เอกสารแนบ 3 ส่วนแก้ไขจากแบบรูปรายการ

รายละเอียดการแก้ไขรายละเอียดจากโครงการปรับปรุงห้องปฏิบัติการกลางเพื่อยกระดับมาตรฐานงานวิจัยชั้น
แนวหน้าและนวัตกรรมอาหาร

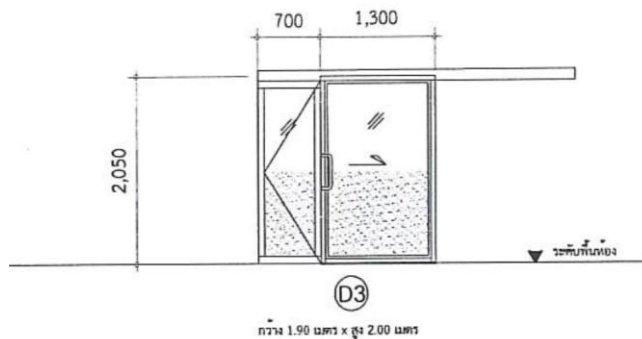
- แก้ไขจากแบบแปลนงานสถาปัตยกรรม A-02
 - ยกเลิก “X1 รั้วถอนชุดประตูเดิมออกเพื่อเปลี่ยนเป็นชุดประตูใหม่”
 - จาก “X3 รั้วถอนชุดบานเกล็ดกระจกหน้าต่างเปลี่ยนเป็นบานติดตาย” แก้ไขเป็น “ซ่อมแซมหน้าต่างเดิม เปลี่ยนยาแนวขอบกันซึม เปลี่ยนล้อและตัวล็อค ทำความสะอาด พร้อมติดตั้งฟิล์มกรองแสง และติดตั้งม่านม้วนบริเวณหน้าต่าง ภายในห้อง ขนาดไม่น้อยกว่า 18 ตารางเมตร”

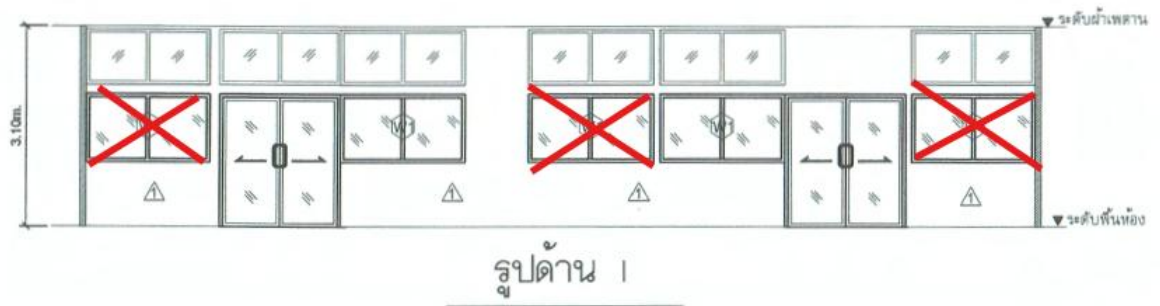
- ยกเลิก “X1 รื้อถอนชุดประตูของเดิมออกเพื่อเปลี่ยนเป็นชุดประตูใหม่”
- ยกเลิก “X2 รื้อถอนชุดโต๊ะปฏิบัติการ/ตู้ล่อ/ท่อระบายอากาศ/และอื่นๆ ของเดิมออกพร้อมขนไปเก็บกอง ณ ตำแหน่งที่กำหนดให้”
- ยกเลิก “X3 รื้อถอนชุดบานเกล็ดกระจกหน้าต่างเปลี่ยนเป็นบานติดตาย”
- ยกเลิก “C0 รื้อถอนฝ้าเพดานพร้อมงานระบบไฟฟ้าและระบบปรับอากาศ”
